工程指示 / 要求簡箋 ENGINEER INSTRUCTIONS(E.I.)

工程指示編號:	EI- 6006	修改版本:	C
	HK- /		
工程編號:	J 859	工程名稱:	啟德6551
收件人:	Maggie Ior	發件人:	nero
工程項目:	後裝趟門 - 繪畫模圖	日期:	18/05/2023

內容: 請按附件資料再修改以下模號模圖: 1. X86429 2. X86432
完成上列要求日期: 18/05/2023

DRAWING NO.
X86429

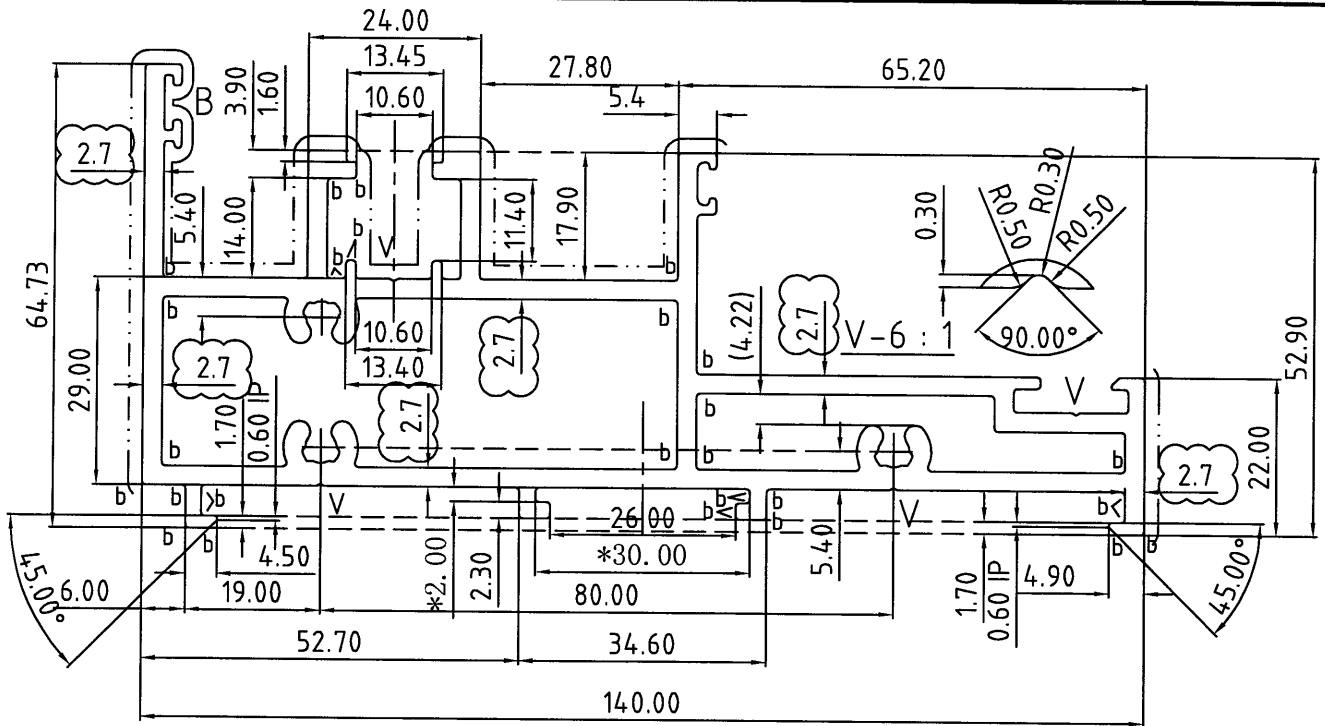
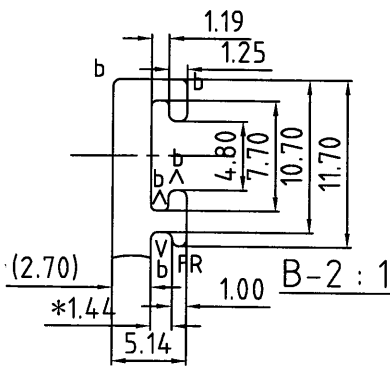
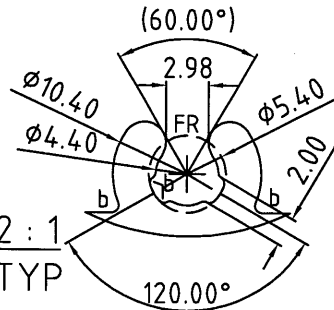
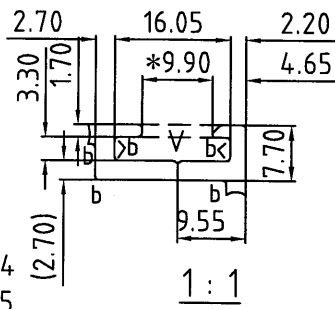
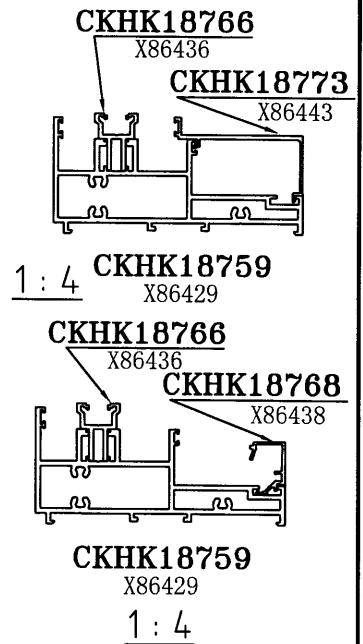
壁厚最小要2.3厚

MIDI ALUMINIUM FABRICATOR LTD.	DRAWING NO. X86432	REV.	TITLE -
--	------------------------------	-------------	-------------------

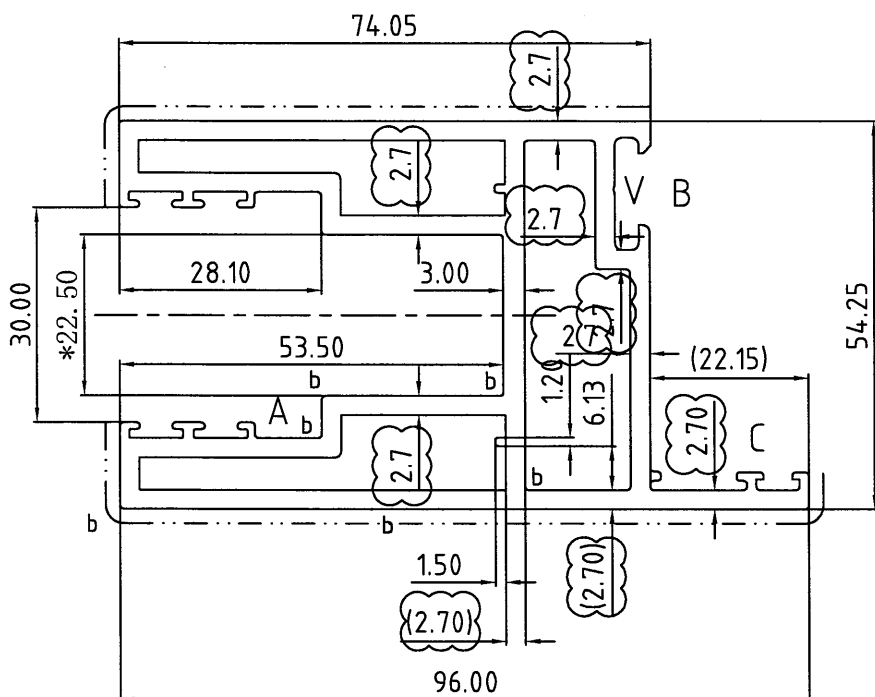
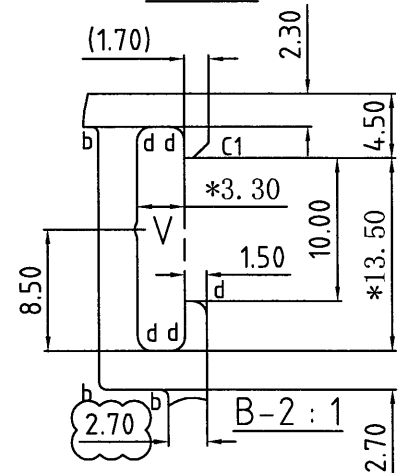
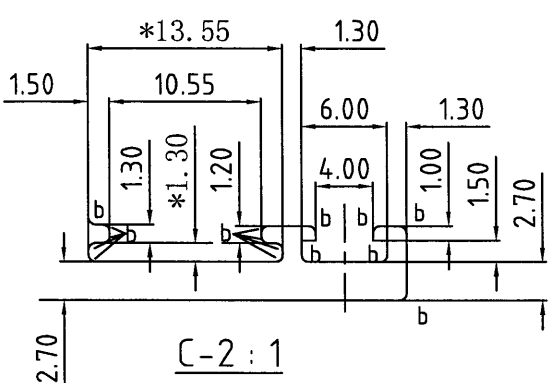
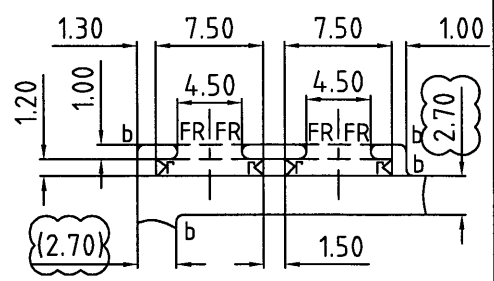
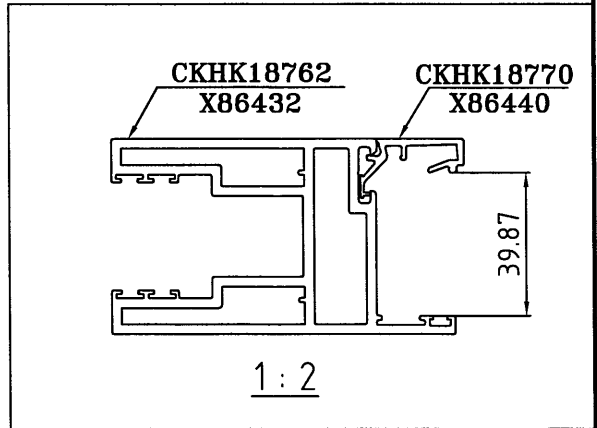
壁厚最小要2.3厚
